**Modulo per la presentazione delle osservazioni per i piani/programmi/progetti sottoposti a procedimenti di valutazione ambientale di competenza statale**

ID: Codice procedura (ID\_VIP/ID\_MATTM):10844

Impianto per la produzione di energia elettrica da fonte eolica, costituito da 6 aerogeneratori della potenza complessiva di 37,2 MW, un sistema di accumulo da 25 MW e relative opere connesse in località "Rempillo" nel comune di Pitigliano (GR).

# TESTO DELLE OSSERVAZIONI

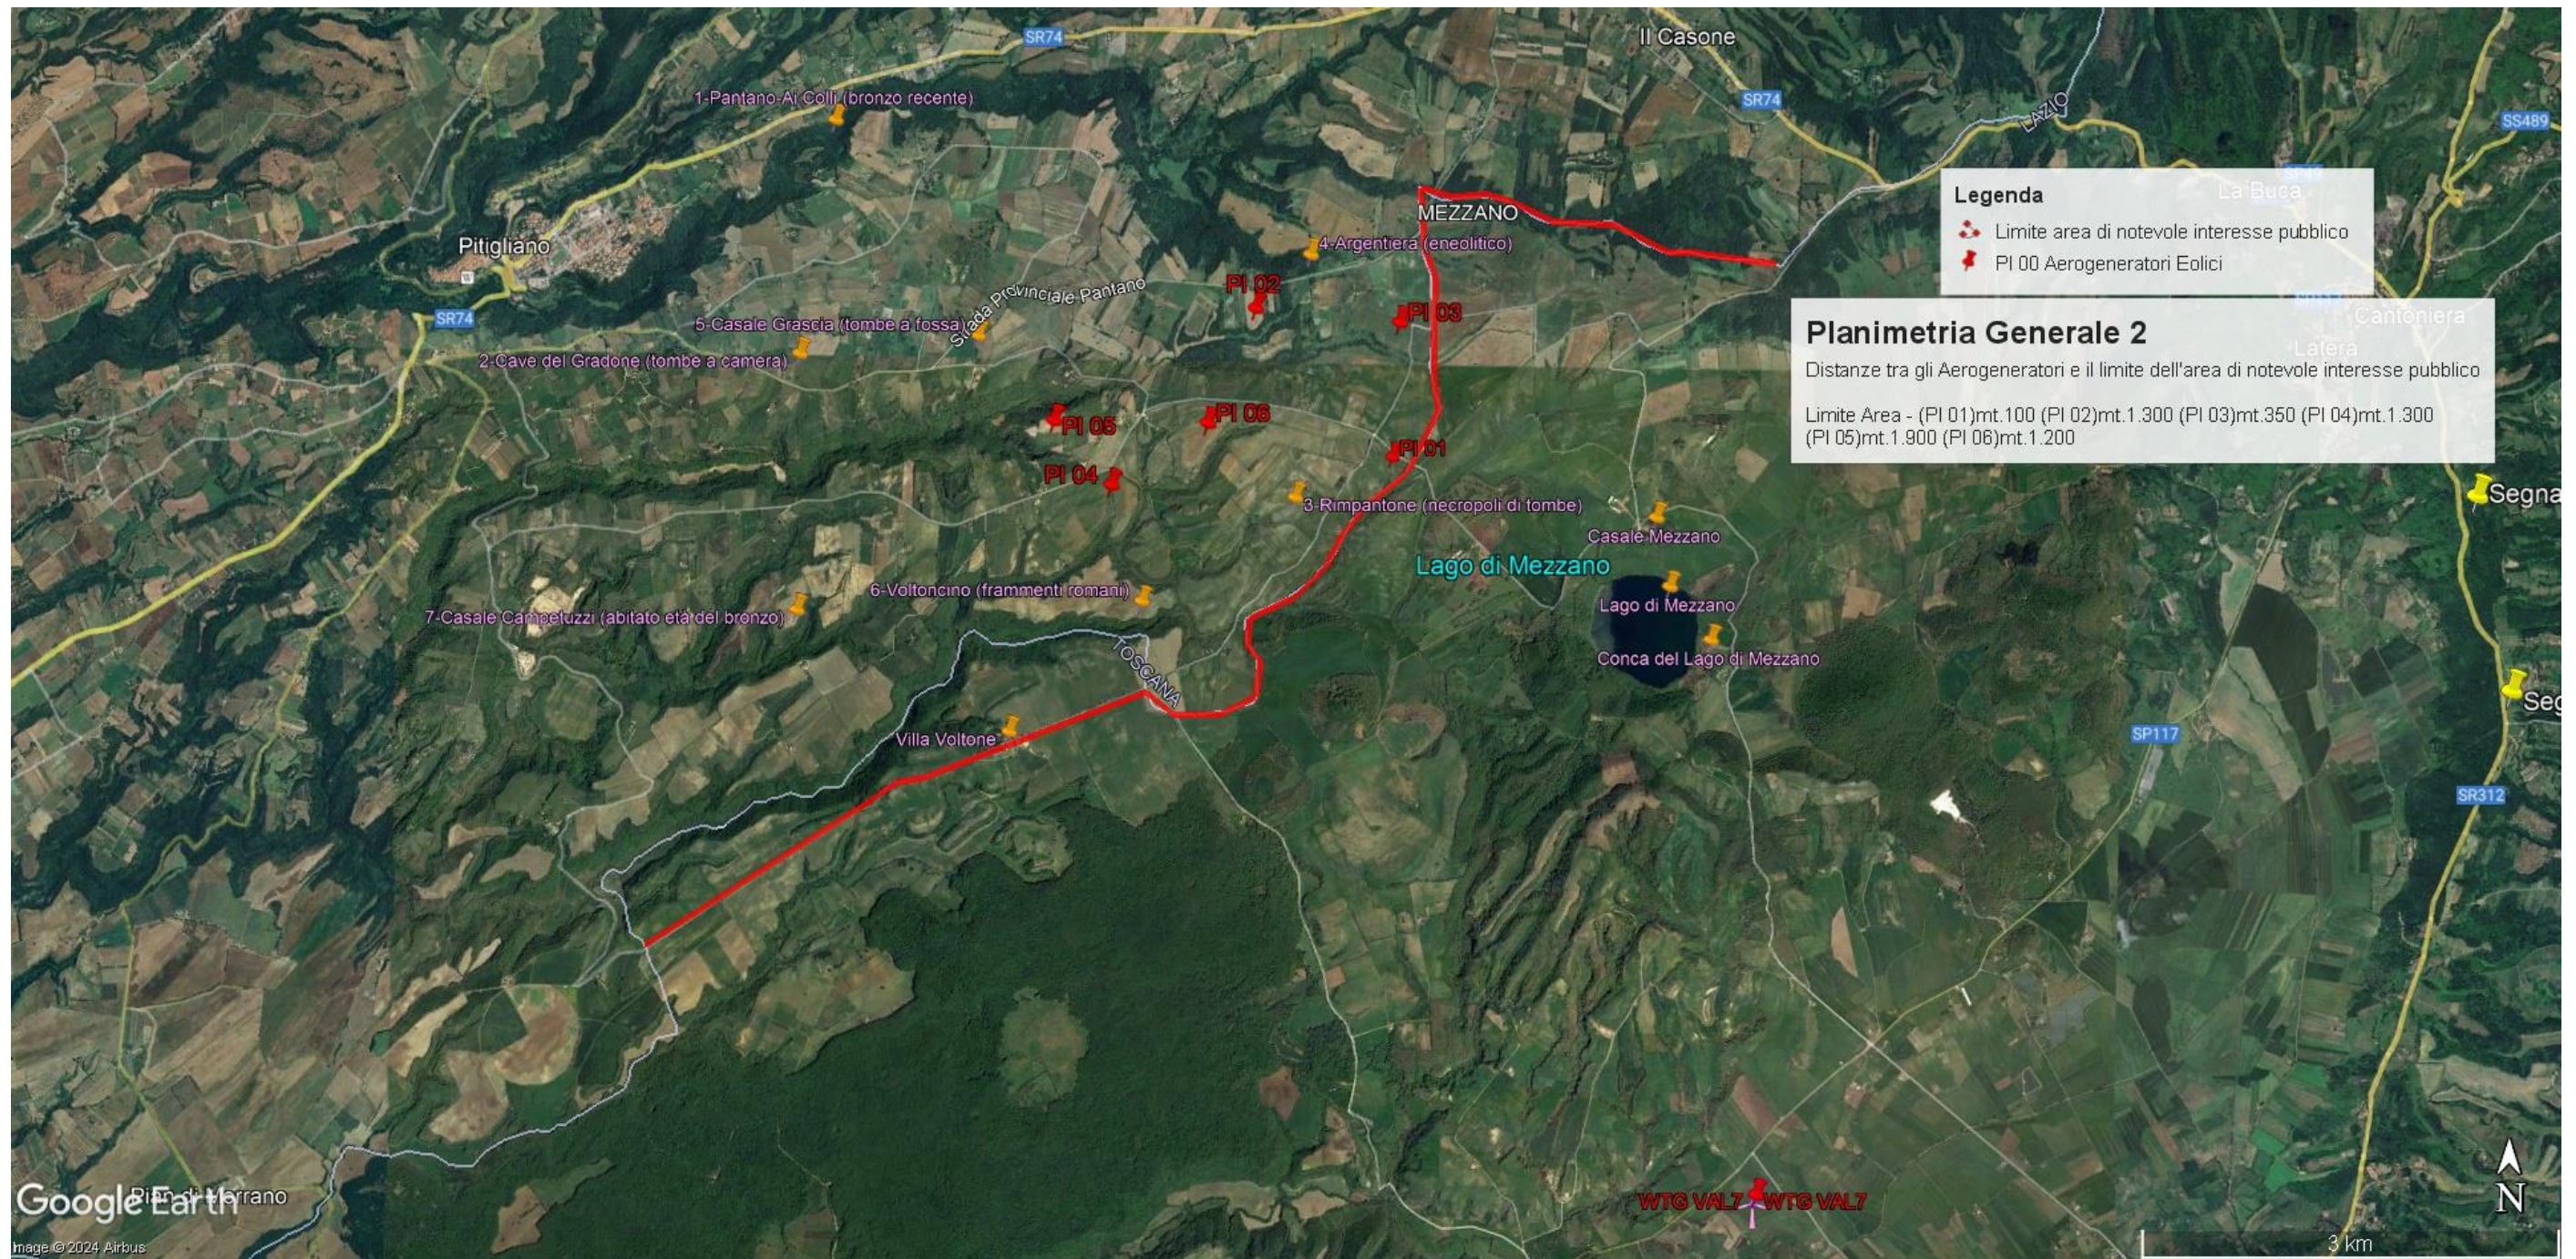
**Immagine n. 1.** Linea rossa indicante il confine Regioni Lazio-Toscana che coincide con parte del Perimetro del **vincolo di notevole interesse pubblico** ex art. 136 Codice Beni Culturali “ **Conca del Lago di Mezzano e territorio circostante**” ed i sei aerogeneratori localizzati con segnaposto rossi da P01 a P06 e ricadenti all’interno delle fasce di rispetto di 3 km dal bene vincolato e quindi in **area non idonea** al loro insediamento ( ex art 20 co. 8 lettera c quater del D.Lgs n. 199/2021 e ss.mm.ii).

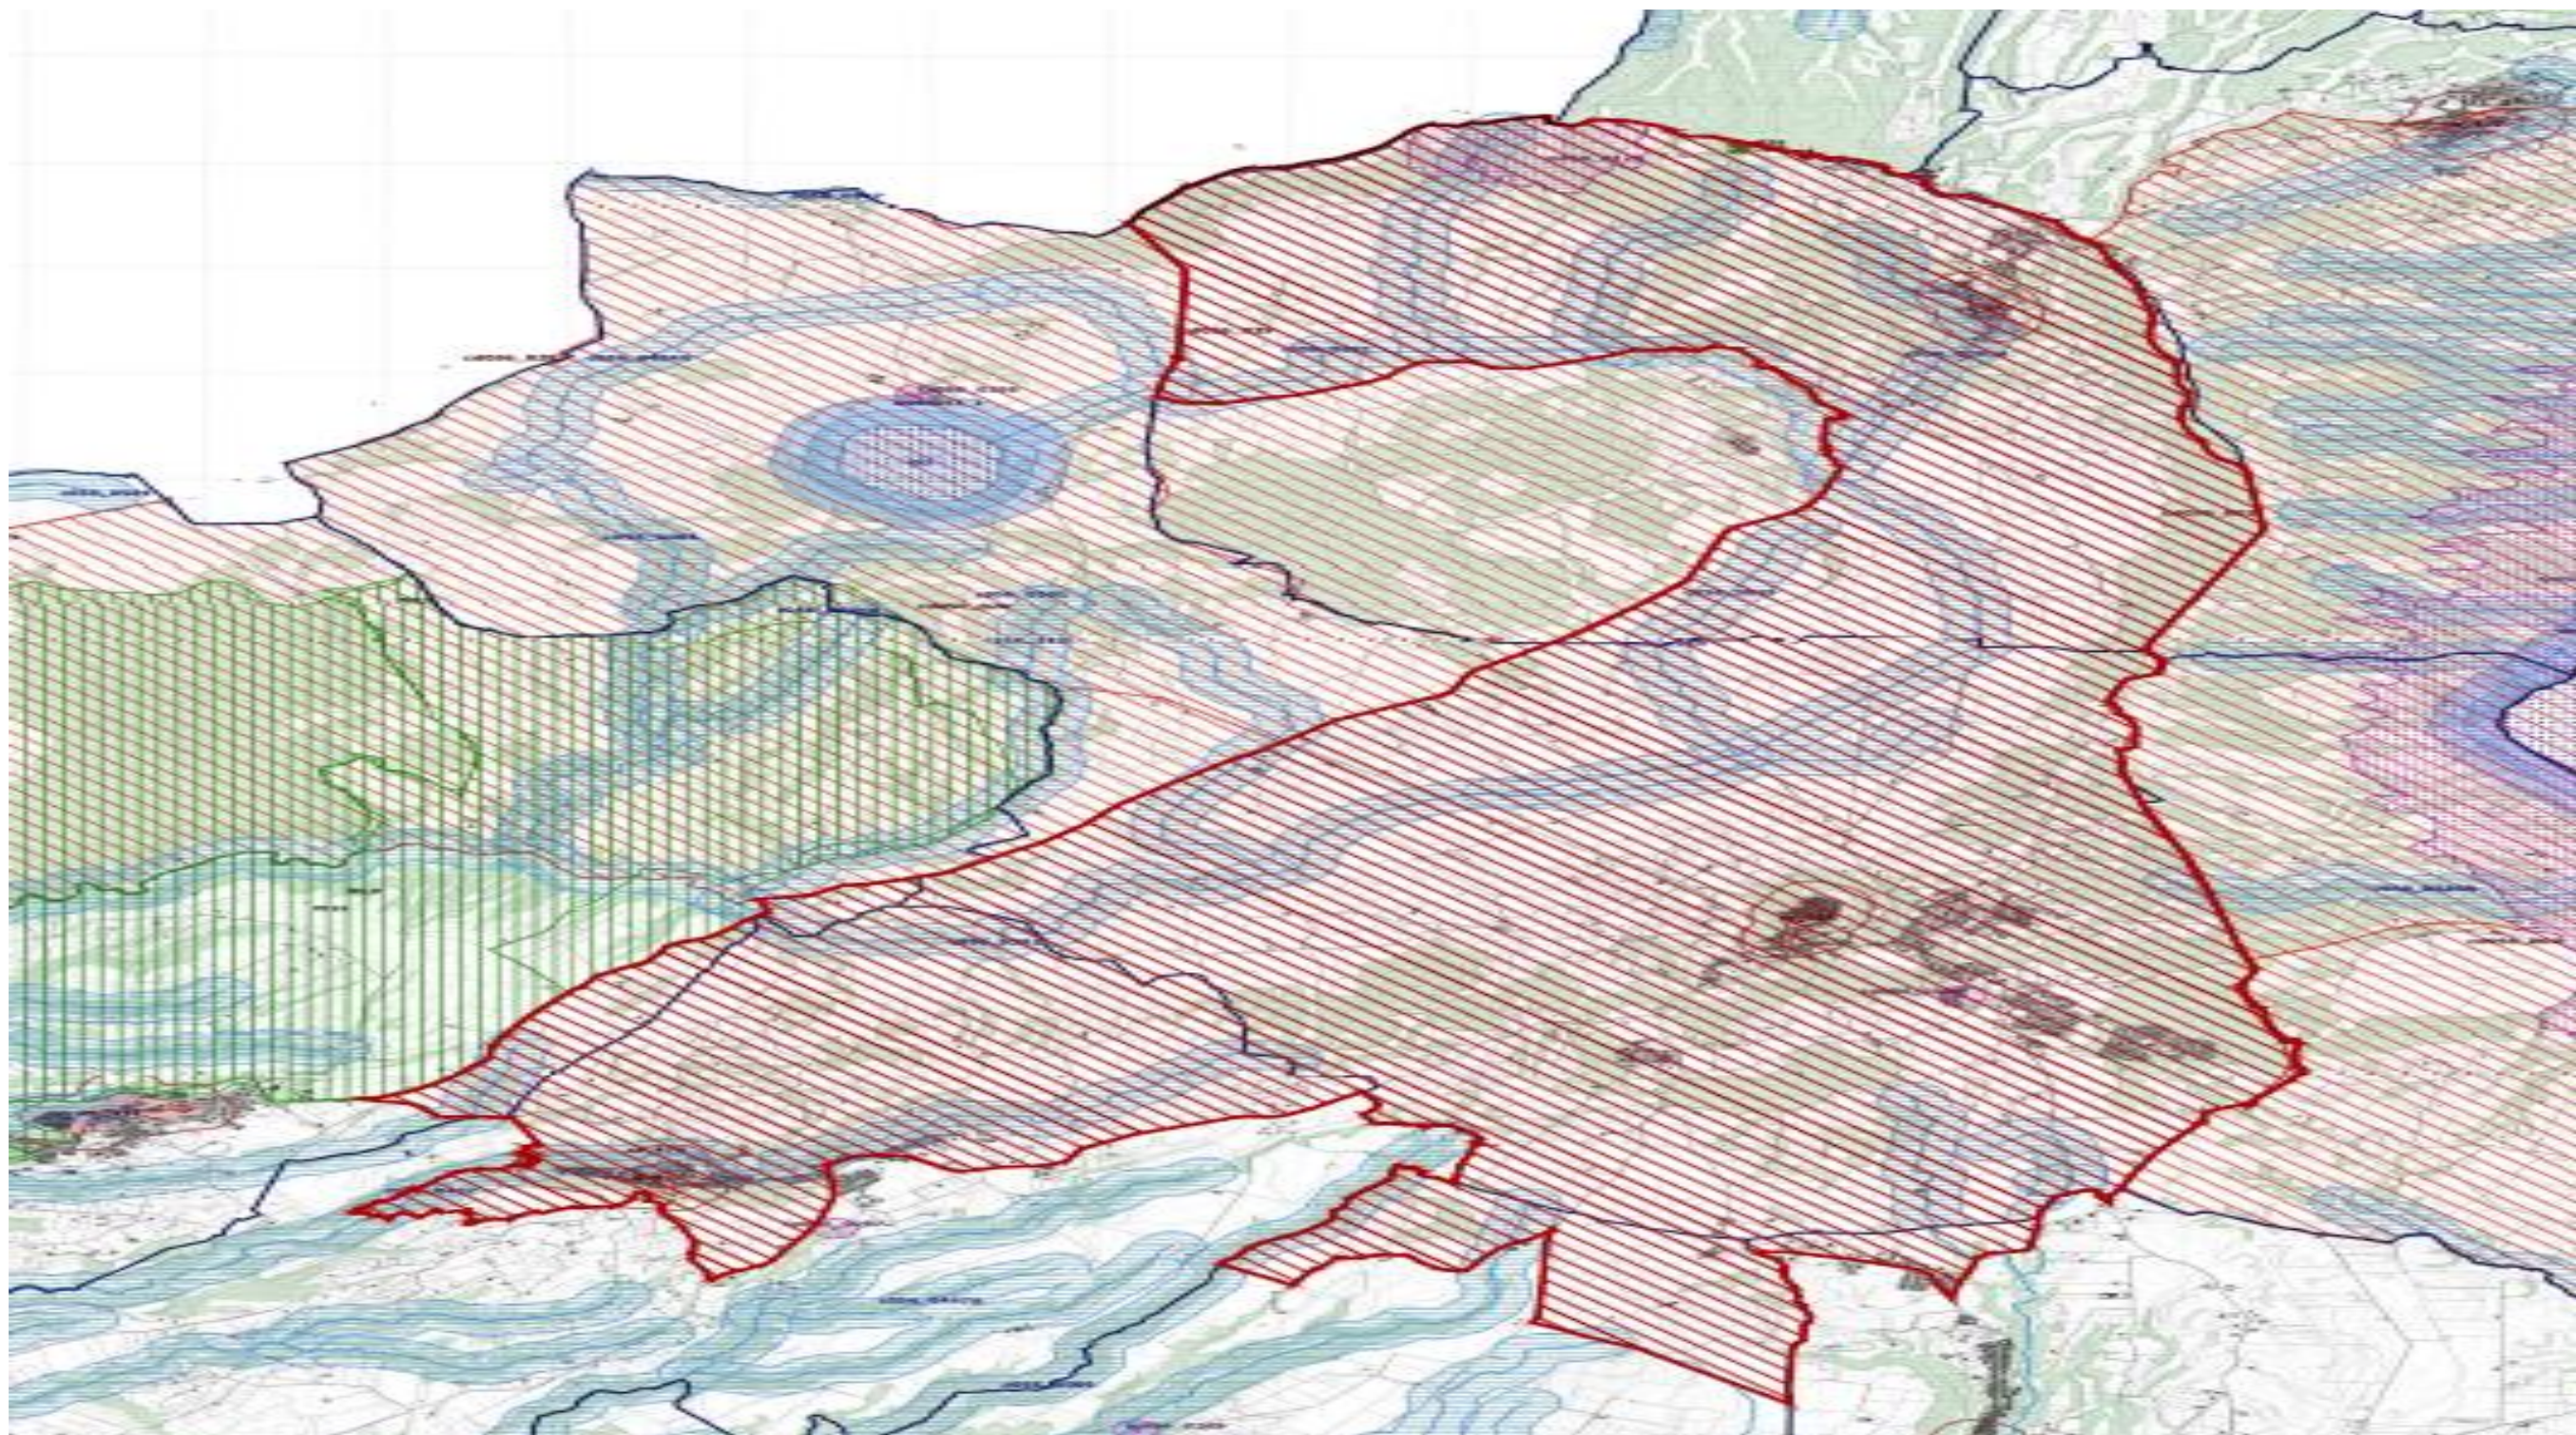
Tornando alla questione di legittimità, alla luce del combinato disposto dal "vincolo sul patrimonio paesaggistico (artt. 136 e ss. e 142 del decreto legislativo n. 42/2004 e ss.mm.ii.) e sui beni culturali" (artt. 10 e ss. del decreto legislativo n. 42/2004 e ss.mm.ii.) e dal comma 8 lettera c-quarter del D.Lgs 191/2021 e ss.mm.ii si evince che, ad oggi, le aree in cui sono previsti gli insediamenti dei sei aereogeneratori dell'impianto eolico denominato "Rempillo" non sono idonee perché ricadono tutte all'interno della fascia di rispetto dei **beni paesaggistici di notevole interesse pubblico denominati "Conca del Lago di Mezzano e territorio circostante" (D.M. 22.05.1976)** comprendente anche il **vincolo "Selva del Lamone" (D.M. 22.05.1984)** tutelati dall'**art. 136 del Codice del Beni Culturali e del Paesaggio** e in particolare un aerogeneratore (P01) è a 100 metri dal primo vincolo citato e gli altri cinque compresi in una distanza massima tra 1 km e 2 km (vedi immagine n. 1 dell'ALLEGATO). Nella fascia di rispetto dei 3 km anche la porzione di vincolo rappresentato dalla Selva del Lamone che gode di altre importanti tutele in quanto Riserva Naturale regionale (L. 394/91 e L.R. 29/97), Zona di Protezione speciale (ZPS) insieme ai Monti di Castro collegati tra loro da una Zona di Conservazione Speciale (ZSC), il sistema fluviale Fiume Fiora-Olpeta. La Selva del Lamone oltre il vincolo paesaggistico di notevole interesse pubblico che la rende area non idonea all'installazione degli impianti FER anche nelle sue fasce di rispetto dei 3 km, gode di un'altra tutela che ne rivela l'importanza di area di importanza internazionale per l'avifauna IBA (012) che viene collegata all'altra IBA (099) Lago di

Bolsena attraverso la ZPS Caldera di Latera e la ZSC Lago di Mezzano che insieme sono compresi nel vincolo paesaggistico “ Conca Lago di Mezzano...” e verranno uniti dal nuovo vincolo paesaggistico “*Ambito paesaggistico, geologico e geomorfologico dell’orlo della caldera di Latera e delle sue pendici interessate dai centri eruttivi periferici*” ( si veda a riguardo la proposta pubblicata sul sito del MIC in data 09/08/2023 e l’immagine n. 2 dell’ ALLEGATO) all’area di notevole interesse pubblico “ Conca del lago di Bolsena” (D.M. 24.10.1960). Praticamente una vasta zona che per interesse paesaggistico e naturalistico oltre che storico, archeologico e identitario rappresenta un unicum nel panorama nazionale.
